Keuringsverslag van een elektrische laagspanning- en zeer lage spanningsinstallatie

NIET CONFORM

Straatnaam Hoge Jan
Huisnummer 57
Busnummer
Postcode 9255
Gemeente Buggenhout
Land België

Controlebezoek van een oude huishoudelijke elektrische installatie van een wooneenheid bij verkoop op vraag van de verkoper volgens (KB 08/09/2019) - AREI Boek 1- 8.4.2. en 8.2.1. en 4.2.4.3.

Afbeelding schakel- en verdeelbord:

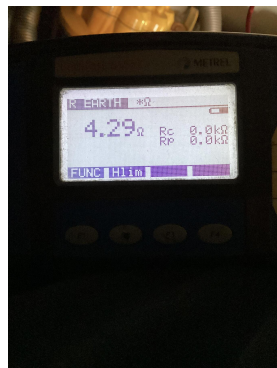
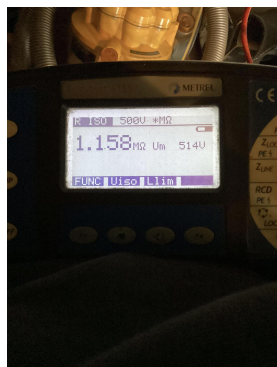
- 12.02 De continuïteit van equipotentiaal en/of beschermingsgeleiders zijn niet gewaarborgd. (Boek 1 Onderafdeling 5.3.5.3.G. en 5.4.3.5)
- 15.09 De genaakbare, naakte onder spanning staande delen zijn onvoldoende afgeschermd. (Boek 1 Afdeling 5.1.4. en 4.2.2.3.)

- 15.10 Niet gebruikte invoeringen van het verdeelbord zijn niet correct of onvoldoende afgedicht. (Boek 1 Afdeling 5.1.4. en 4.2.2.3.)
- 15.13 De nominale spanning dient duidelijk vermeld te worden op een oordeelkundig gekozen plaats. (Boek 1 Onderafdeling 3.1.3.3.)

- 16.04 Een afzonderlijke differentieelstroombeschermingsinrichting met een gevoeligheid van 30mA is te plaatsen voor installaties van badkamer, wasmachine, vaatwas, droogkast en/of gelijkaardige toestellen. Deze dient ondergeschikt te zijn aan de hoofddifferentieelstroombeschermingsinrichting (Boek 1 Onderafdeling 7.1.4.1. en 4.2.4.3.)

- 16.09 (Installaties voor 1/10/1981) Er is geen bescherming door een differentieelstroombeschermingsinrichting met een gevoeligheid van max 30mA voorzien voor contactdozen zonder aardpen. (boek 1 afdeling 8.2.1 punt 6)

- 17.01 De nominale stroomsterkte van de beveiliging dient aangepast te worden aan de toelaatbare stroomsterkte van de stroomafwaarts geïnstalleerde leiding en/of verbruiker. (Boek 1 Afdeling 4.4.1.)

- 18.14 Elektrische leidingen zijn niet ingevoerd, zodat een continue bescherming verzekerd is. (Boek 1 Onderafdeling 5.2.6.1.)
- 19.06 Niet alle contactdozen op LS zijn kinderveilig en/of voorzien van een beschermingscontact (NBN C61-112). (Boek 1 Onderafdeling 1.4.2.3. en 5.3.5.2.)
